PROGETTO DELLA CENTRALE SOLARE "SOLAR BLOOMS"

da 29,36 MWp a Civita Castellana (VT)

CONTRODEDUZIONI

PROGETTO DEFINITIVO

Figura 1 - Inquadramento su PTPR tav B

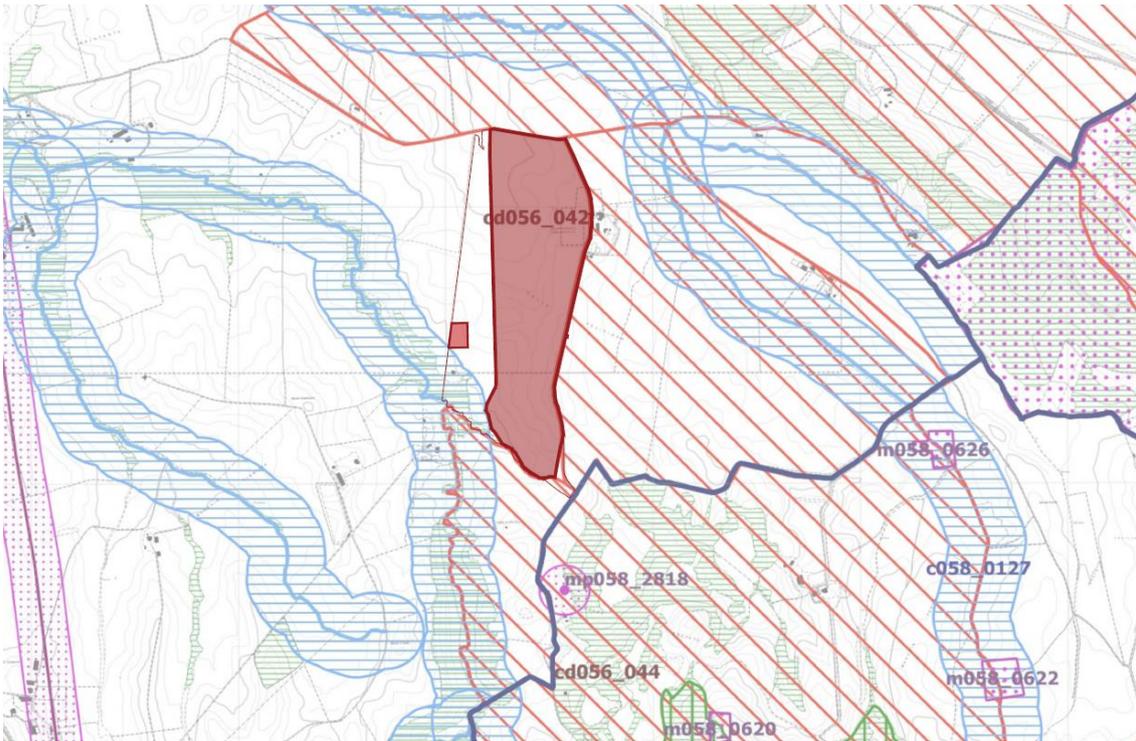
- 3- i “corsi d'acqua e relative fasce di rispetto”, per quanto disposto dalle norme paesaggistiche, dovranno essere estranei alle aree di intervento e dovranno essere mantenuti integri e ineditati per una profondità di 150 metri per parte; nelle fasce di rispetto è fatto obbligo di mantenere lo stato dei luoghi e la vegetazione ripariale esistente e le sole opere consentite dovranno essere realizzate nel rispetto di quanto disposto all'art 36 del PTPR;

- cambiamento della destinazione d'uso del suolo. Cfr. *Quadro Programmatico*, par. 1.10.
2. Ai sensi dell'art. 3, comma 3, della Legge Regionale n° 1 del 03/01/1986 – di assenza di usi civici e diritti collettivi sull'area di intervento è in itinere la certificazione.
 3. Nel progetto i “corsi d'acqua e relative fasce di rispetto”, sono tenuti esclusi dall'area di progetto, come si evince dalla figura di cui sotto l'area che interseca la fascia di 150 m delle acque pubbliche non è interessata dal progetto elettrico-strade e recinzioni, ne dal progetto di mitigazione.

Figura 2 - Interferenze con impianti in corso

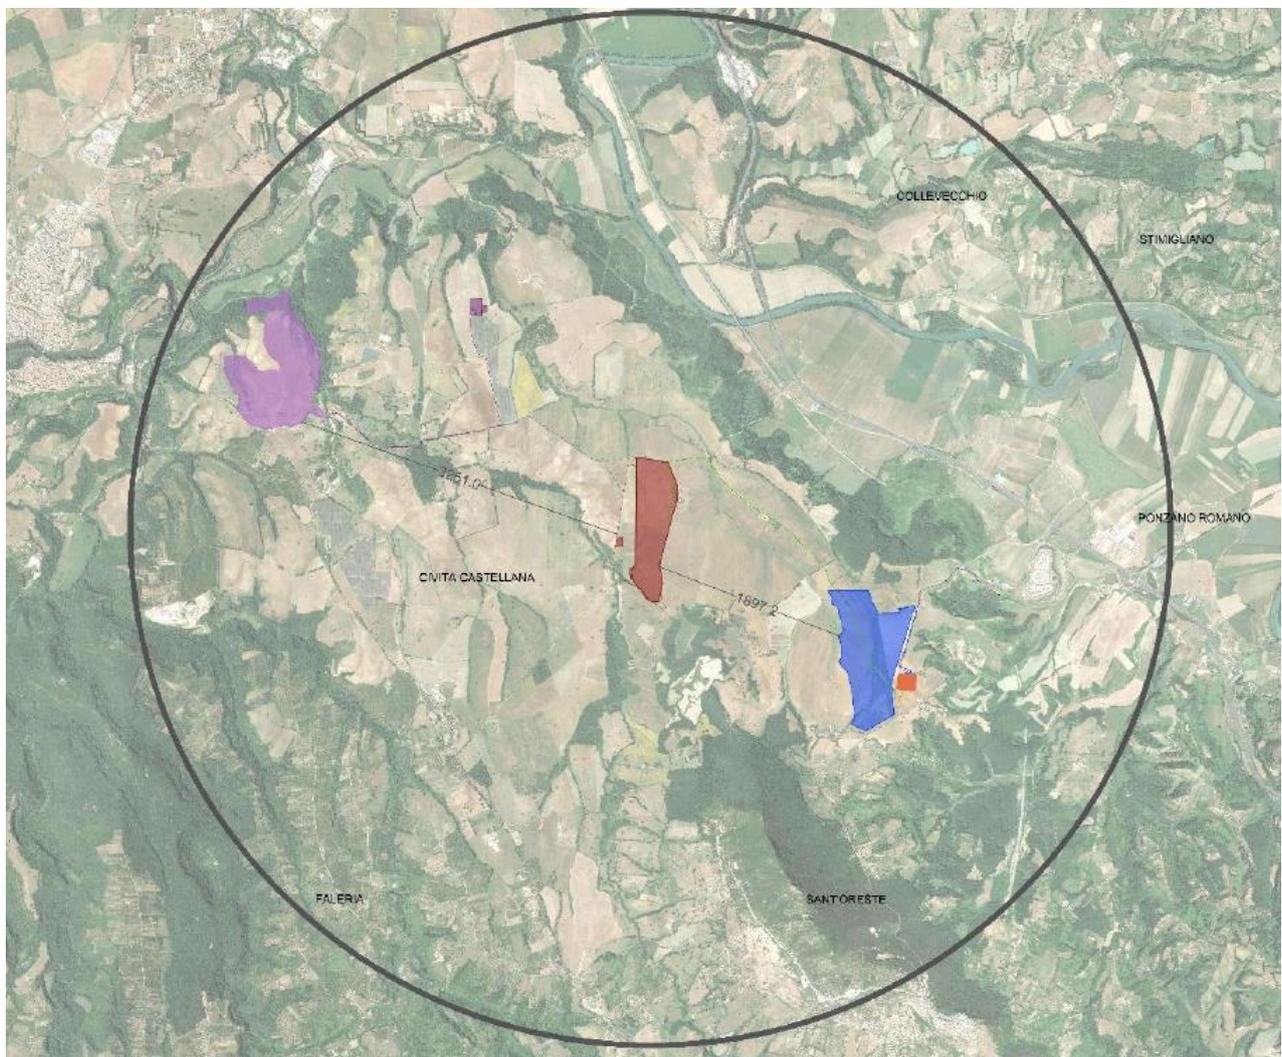
- Un file kmz con la rappresentazione dell'impianto e della soluzione di allaccio;
- una tavola su ortofoto con l'individuazione di impianti autorizzati o in fase autorizzativa nel Comune di intervento o in Comuni limitrofi per un raggio di 5 Km rispetto all'area di intervento;

- è stato predisposto ed allegato un file kmz con il perimetro dell'impianto e le connessioni;
- È stato predisposto su base ortofoto una tavola con l'individuazione di impianti autorizzati o in fase autorizzativa nel comune di intervento o in Comuni limitrofi per un raggio di 5 km.

Nello Studio di Impatto Ambientale, *Quadro Ambientale*, paragrafo 3.4.3 da pag 28 a 35, risultano quindi come progetti in corso, in prossimità di 5 km del progetto in oggetto, 2 impianti fotovoltaici.

- “Flaminia, 35 MW”, a Nord_Ovest, e subito sopra l’ impianto appena descritto, è presente un progetto per un impianto denominato “Flaminia” , da 35 MW, autorizzato con PAUR n. G10698 del 5 agosto 2022.
- “Valle Fusaro 44,67MWp”, a Sud-Est, del nostro impianto, è presenti un progetto per un impianto Agrivoltaico da ubicare nel comune di Sant' Oreste (RM) in località "Valle Fusano", Potenza Nominale pari a 44,67 MWp e Sistema di accumulo elettrochimico della Potenza Nominale di 10,5MW e delle relative opere di connessione alla RTN ricadenti nello stesso Comune.
